Oggetto: [ID: 8134] (V00879) Procedura di V.I.A./PNRR, ai sensi dell'art. 23 del D. Lgs. 152/2006 integrata con la Valutazione d'Incidenza di cui all'art. 5 del D.P.R. 357/1997, Verifica Piano di Utilizzo Terre, ex D.P.R. 120/2017, art. 9. Rilascio dell'autorizzazione paesaggistica

art. 146 del D.lgs. 42/2006. Nulla osta ai sensi della L. 394/1991 art. 13. Progetto di Fattibilità Tecnico Economica Linea Orte-Falconara. Raddoppio PMM228- Castelplanio con by-pass di Albacina Lotto 2 (Genga-Serra S. Quirico). Intervento in PNRR inserito nell'Allegato IV al D.L. n. 77/2021 convertito con modificazioni dalla L. 108/2021. CUP J21J05000000001. Proponente: Società RFI Rete Ferroviaria Italiana S.p.A. **Trasmissione osservazioni.**

OGGETTO: Raddoppio ferroviario PM228-Castelplanio Lotto 2: trasmissione parere preventivo Comune di GENGA: revisione 1

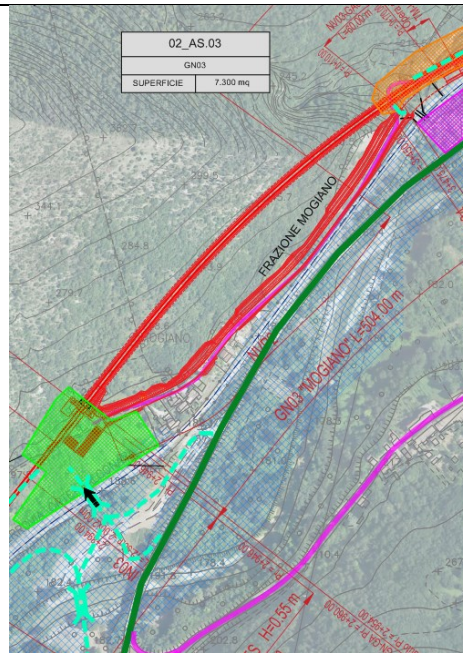
Durante la realizzazione delle viabilità NV03 ed NVP2 sarà necessario chiudere in due momenti il collegamento tra le frazioni di Mogiano e Palombare. La prima chiusura avverrà all'inizio lavori, è sarà dettata principalmente dai lavori relativi alla realizzazione della NVP2 e del tratto di NV03 in galleria artificiale che interferisce con via Mogiano. La viabilità verrà riaperta alla circolazione tramite un collegamento provvisorio posto all'uscita della nuova GA stradale.

Dopodiché, una volta completato il tratto di NV03 condizionato dalla realizzazione della GA ferroviaria "Mogiano" (GA01), verrà indotta una seconda chiusura (a distanza di circa 9 mesi), necessaria per il completamento del tratto di nuova viabilità che collega le due GA stradali.

Al termine di questa chiusura il traffico verrà deviata sulla NV03, in configurazione pressoché definitiva.

In fase di progettazione definitiva, in cui il progetto verrà sviluppato con un dettaglio maggiore, verrà valutata la possibilità di ottimizzare le opere e/o le sequenze lavorative al fine di ridurre la durata della seconda chiusura.

Intervento NVP2:

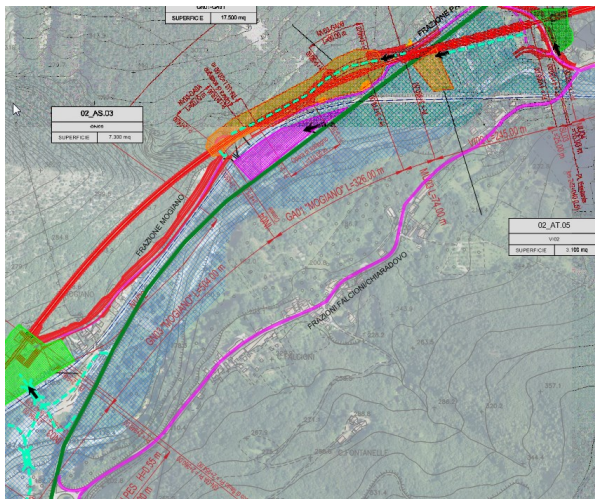
Si raccomanda che la movimentazione di materiali e mezzi **avvenga esclusivamente lungo le piste di cantiere indicate in color ciano**, utilizzando i guadi provvisori realizzati sul fiume. Quanto sopra al fine di limitare al massimo il disagio che risulterebbe dall'utilizzo della viabilità comunale.

Proposta di modifica viabilità per la frazione di Mogiano

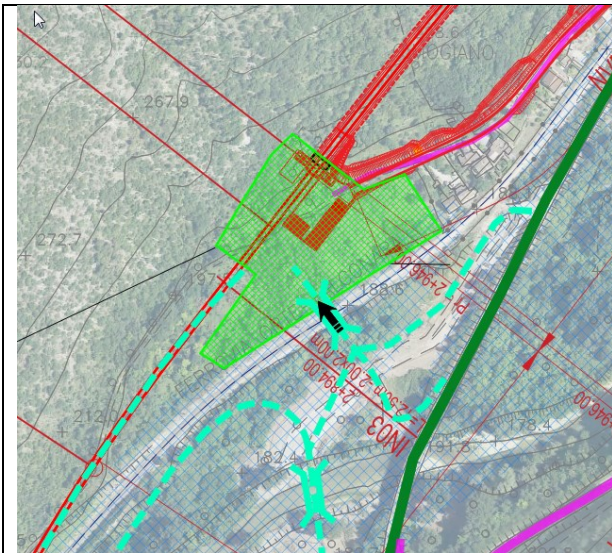
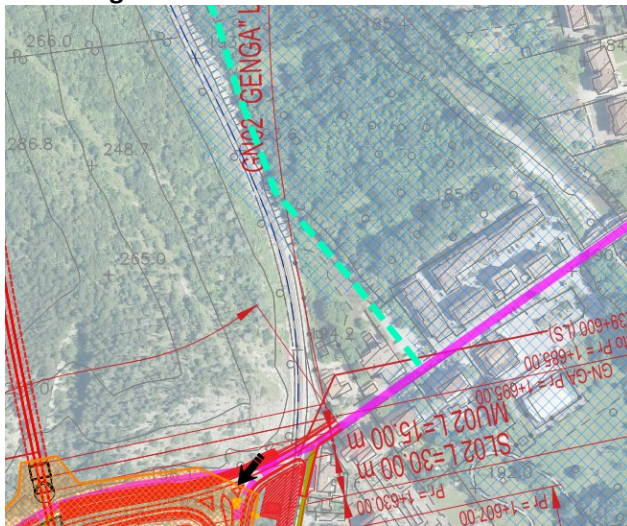
Ci è stato segnalato che è possibile dare accessibilità alla frazione di Mogiano (di cui è prevista l'inaccessibilità completa per un certo periodo del cantiere) utilizzando un sottopasso ferroviario esistente, che andrebbe ripulito e adattato al passaggio pedonale sporadico (per manutenzioni e controllo dell'abitato). **Tale attività di riapertura va indicata all'appaltatore tra le obbligazioni di cantiere.**

Fase 4 – circolazione su viabilità provvisoria

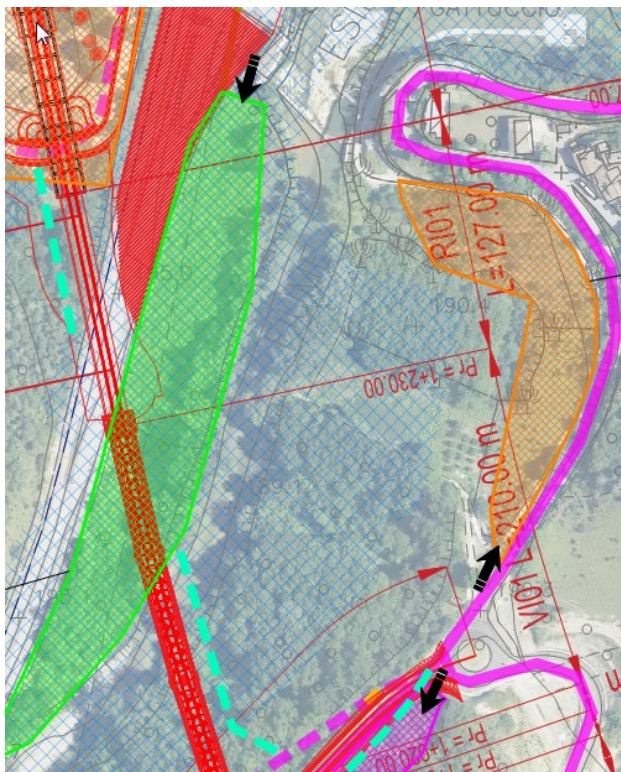
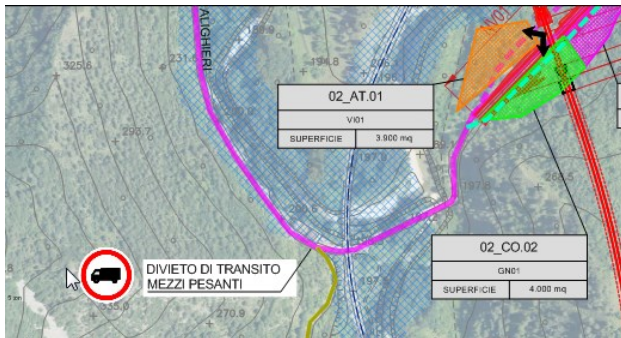
Per quanto riguarda la viabilità provvisoria della cuna, crea perplessità il senso unico alternato disposto per tre mesi lungo il tracciato di viabilità provvisoria. Si tratterebbe infatti dell'asse principale di entrata al Comune, su cui un senso unico alternato creerebbe elevati disagi, lunghi tempi di attesa, lunghe file che interesserebbero le frazioni limitrofe in particolare per quanto riguarda il traffico turistico: anche se il completamento della rampa dell'officina eliminerà da quel tratto il traffico in uscita dal Comune, avremo sempre il traffico turistico con le grotte e in particolare la navetta che utilizzeranno questo asse. **Si chiede di permettere comunque in ogni momento il doppio senso di circolazione, eventualmente realizzando un anello di circolazione lungo il vecchio Viale Marinelli.**

D) Potenziamento Infrastrutturale Stazione Genga

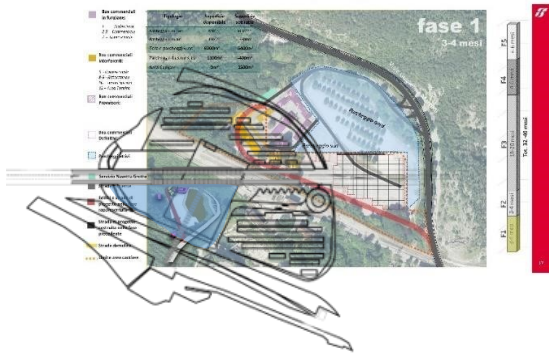
L'obiettivo del progetto dovrà consentire la maggiore permeabilità tra le aree attraversate dal viadotto, mantenere tutte le funzionalità attualmente presenti anche nelle diverse fasi realizzative e ottimizzare i sistemi di interscambio rispetto alla nuova posizione della stazione.

Allo stato attuale, il piazzale è caratterizzato da un'ampia area riservata alla sosta delle auto, dei bus e dei camper e da un'area mercatale appositamente allestita con piccole attività commerciali e di ristorazione, dove è posizionata la biglietteria per l'ingresso alle Grotte di Frasassi. Un servizio di navetta collega la biglietteria alle Grotte, raggiungibili anche a piedi (distanza 1.3Km). Il fabbricato viaggiatori storico si trova a 500 metri ca. dal parcheggio.

La nuova infrastruttura attraverserà con un viadotto scatolare, ad una quota di 7.50m ca. rispetto al piano campagna la suddetta area, pertanto l'architettura della stazione coglierà l'opportunità di utilizzare la struttura di sostegno della ferrovia per realizzare "un'architettura nell'infrastruttura" che consentirà di limitare il più possibile il consumo di suolo dove la stazione posizionata in asse alla struttura, rappresenterà con l'ampia piazza antistante il fulcro dell'intero sistema. Il progetto, nel garantire in fase finale tutte le funzionalità presenti, restituirà una diversa organizzazione funzionale e spaziale, ponendo particolare attenzione al ridisegno delle aree dedicate all'intermodalità e allo spazio pubblico, ciò favorirà le migliori condizioni di accessibilità sia per i viaggiatori in arrivo e partenza dalla stazione, sia per coloro che fruiranno dell'area di interscambio per raggiungere i punti di interesse turistico.

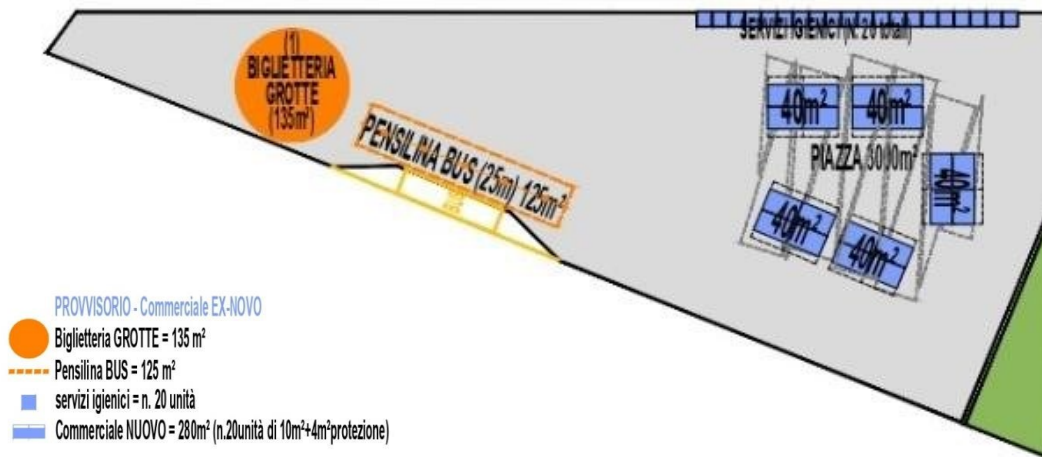
Nella gestione commerciale temporanea si stimano necessari:

20 box (8 food e 12 no food) da minimo 25 mq, dotati di tutte le predisposizioni di forniture necessarie allo svolgimento delle attività (componente elettrica, idrico-sanitaria).

Sarà necessario prevedere l'integrazione di una tensostruttura, leggera e facilmente smontabile, atta a schermare i fruitori nelle stagioni più calde e filtrare, attraverso le intrinseche caratteristiche del tessuto, le possibili polveri.

SCHEMA FUNZIONALE DELLE AREE ESTERNE

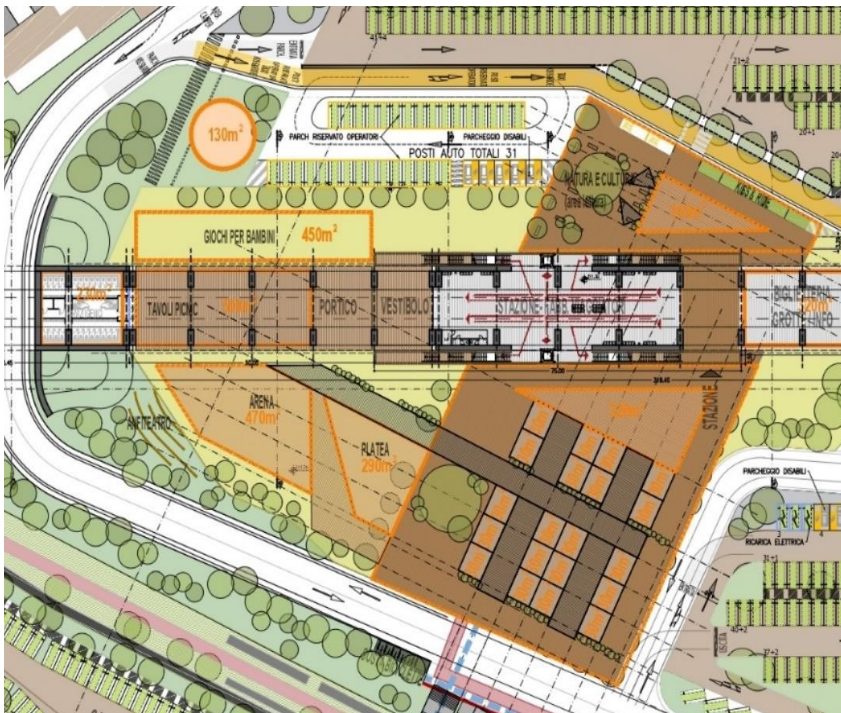
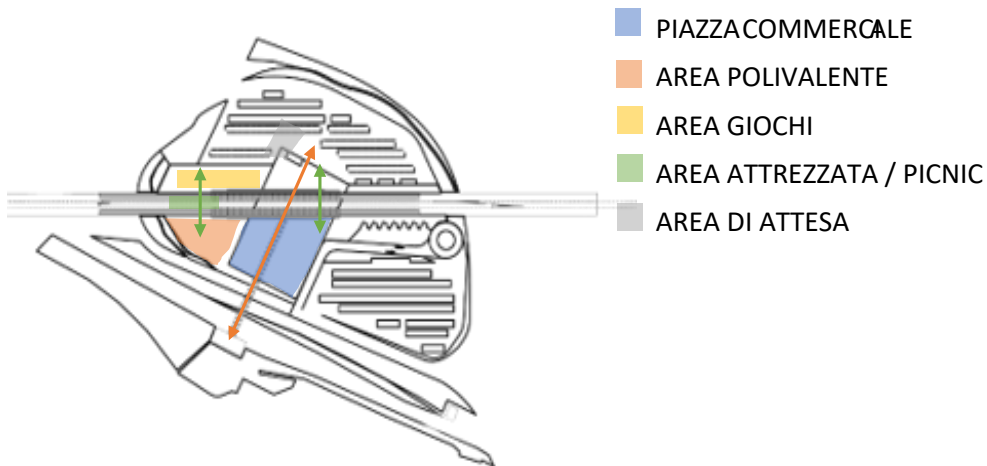
Per la realizzazione di questi obiettivi, sono prescritte una serie di attività/funzioni localizzate nelle aree immediatamente limitrofe la nuova stazione, volte alla realizzazione di spazi vivi per la comunità residente e per i fruitori temporanei.

L'area commerciale, posizionata nella piazza a sud della Cuna, dovrà essere caratterizzata da un'architettura che dialoghi con la stazione e l'infrastruttura ferroviaria e che preveda ulteriori alberature volte rafforzare le direttrici dei percorsi principali consentendo il miglior inserimento nel contesto.
